**PROTOKÓŁ Nr 34A/2019**  
z badania urządzenia piorunochronnego

**Specjalny Ośrodek Szkolno Wychowawczy nr 2**  
**80-544 Gdańsk, ul. Ks. M. Góreckiego 16**  
**budynek główny**

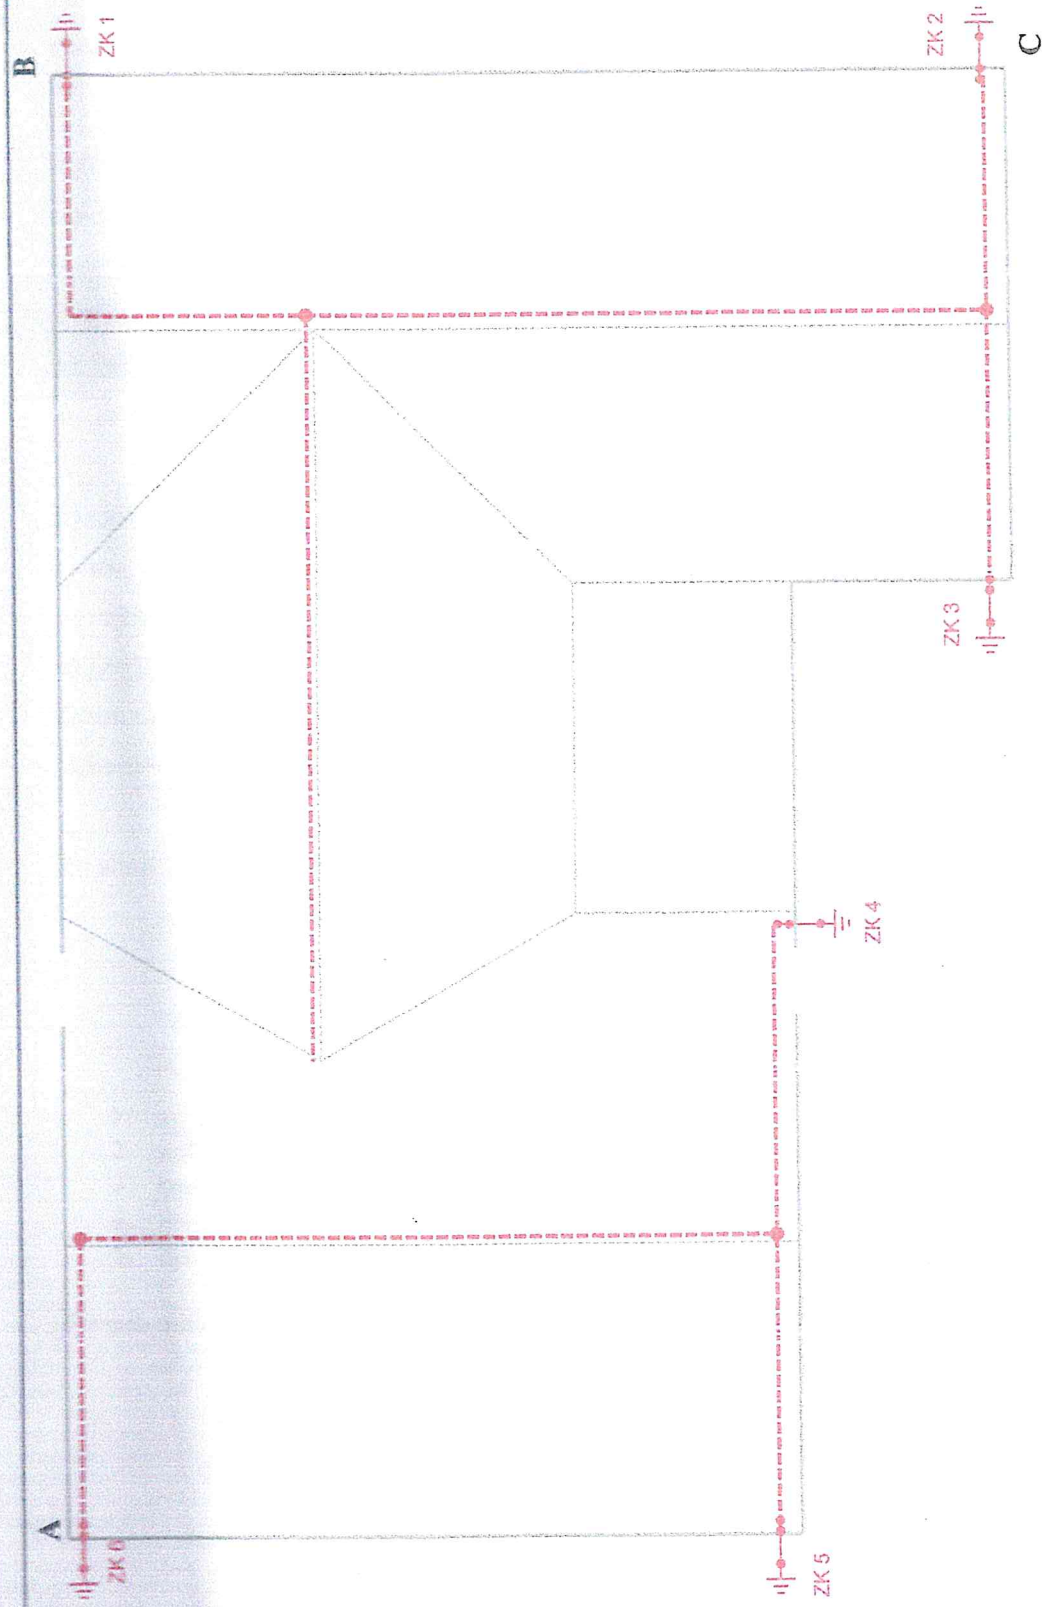
- stan uziomów dobry z wyjątkiem ZK2

1. uziom ZK2 – wartość zmierzonej rezystancji przekracza normę
2. odległość między uziomami na odcinku AB i CD przekracza dopuszczalną normę
3. siatka zwodów poziomych w znacznym stopniu skorodowana
4. brak połączenia elementów dachowych (kominów, anten, balustrad) do instalacji piorunochronnej
5. zwody poziome nie zachowują wymaganej odległości od połaci dachu
